CONCORRÊNCIA BINACIONAL EF 2055-23
LICITACIÓN PÚBLICA BINACIONAL EF 2055-23**REFORMA E AMPLIAÇÃO DO EDIFÍCIO DE PRODUÇÃO
DA USINA HIDRELÉTRICA DE ITAIPU****REFORMA Y AMPLIACIÓN DEL EDIFICIO DE
PRODUCCIÓN DE LA CENTRAL HIDROELÉCTRICA
DE ITAIPU****ADITAMENTO 4****ADITIVO 4**

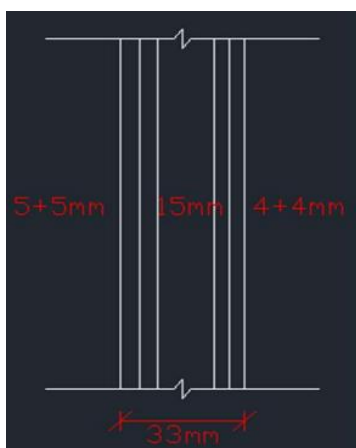
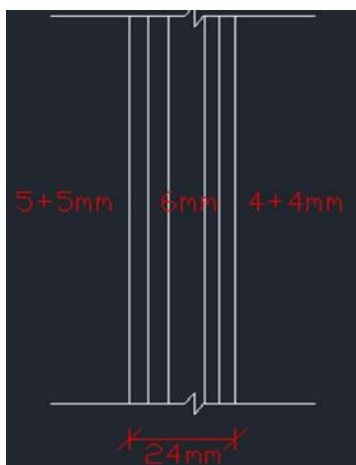
De acordo com o item 15.1 do documento EF 2055-23 Anexo V - Tabela de Preços Preços_Planilla - Adit. 2, solicita-se a cotação de Aberturas Externas do tipo Envidraçamento Estrutural da linha Atlanta Belmetal ou equivalente, com vidro isolado de 38mm, e de acordo com o capítulo 6.3 do memorial técnico de Arquitetura "441920G5331E(1)R0", é indicada a composição Laminado 5+5mm, Câmara de Ar de 20mm, e Laminado 4+4mm.

Consulta-se se pode ser cotada a abertura com as seguintes características:

- Cortin wall com espessura total de 32 mm, composição Laminado 5 + 5 mm, Câmara de ar de 15 mm e Laminado de 4 + 4 mm. Vidro laminado cru, respeitando a cor indicada no relatório descritivo. Obs.: A câmara de ar máxima com a qual o mercado paraguaio é operado é de 15 mm.

Portas e janelas com espessura total máxima de 24mm da linha Gold ou similar, composição Laminado 5+5mm, Tubo interior 6mm, e Laminado 4+4mm. Vidro laminado em bruto, respeitando a cor indicada na memória descritiva.

Nota: A espessura máxima do vidro suportada pela linha Gold IV é de 24 mm.

RESPOSTA

PREGUNTA 54

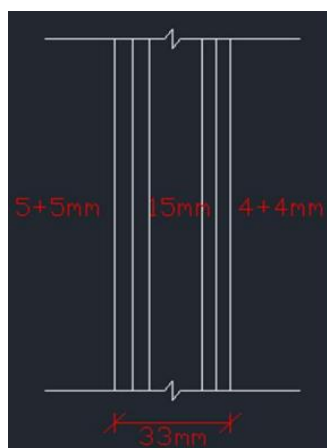
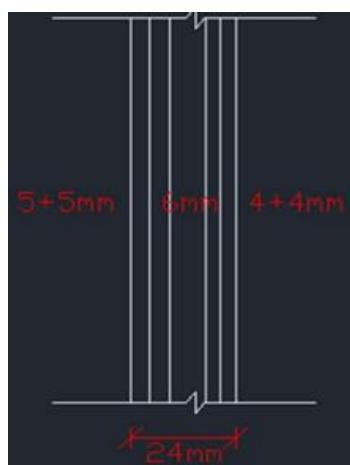
“De acuerdo al ítem 15.1 de la planilla EF 2055-23 Anexo V - Planilla de Preços_Planilla de Precios - Adit. 2, se solicita cotizar Aberturas externas del tipo Structural Glazing de la línea Atlanta Belmetal o equivalente, con vidrios insulados de 38mm, y de acuerdo al capítulo 6.3 de la memoria técnica de Arquitectura “441920G5331E(1)R0”, se indica la composición Laminado 5+5mm, Cámara de aire de 20mm, y Laminado 4+4mm.

Se consulta si se podrá cotizar la abertura con las siguientes características:

- Cortin wall con espesor total 32mm, composición Laminado 5+5mm, Cámara de aire de 15mm, y Laminado 4+4mm. Vidrios laminados crudos, respetando color indicado en Memoria descriptiva. Obs: La cámara de aire máxima con el que se maneja el mercado Paraguayo es de 15mm.”

“Puertas y ventanas con espesor total máximo de 24mm de la línea Gold o similar, composición Laminado 5+5mm, Cámara de aire de 6mm, y Laminado 4+4mm. Vidrios laminados crudos, respetando color indicado en Memoria descriptiva.

Obs: El espesor de vidrio máximo que soporta la línea Gold IV es de 24mm.”
